改善箇所説明図②

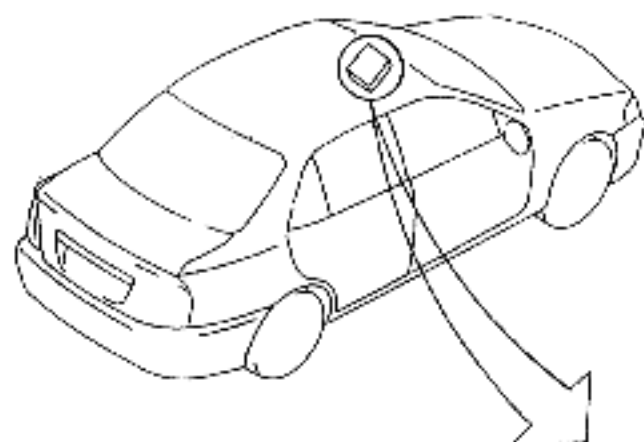
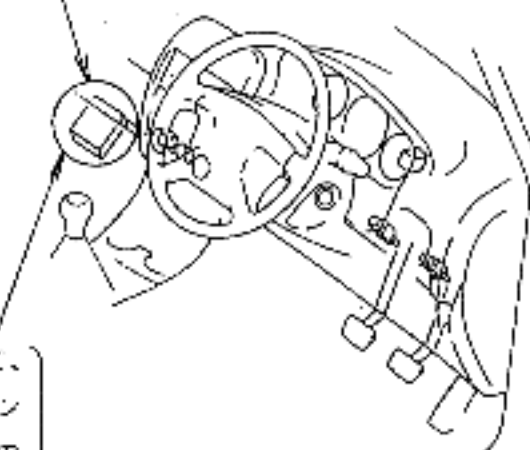
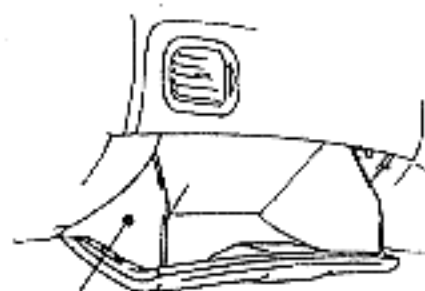
部品番号：改善前： ZL10 18 881A
ZL10 18 881B

改善後： ZL10 18 881C

基準不適合発生箇所

可変バルブタイミング付き原動機搭載車において、自動変速機の制御用コンピュータのキックダウン制御プログラムが不適切なため、アクセルを全開で加速した場合、エンジン回転が過度に上昇し、保安基準の加速走行騒音が規制値を超えるおそれがある。

全車両、当該コンピュータを対策品と交換する。

識別：グローブボックス側面に黄色ペイントを塗布する。
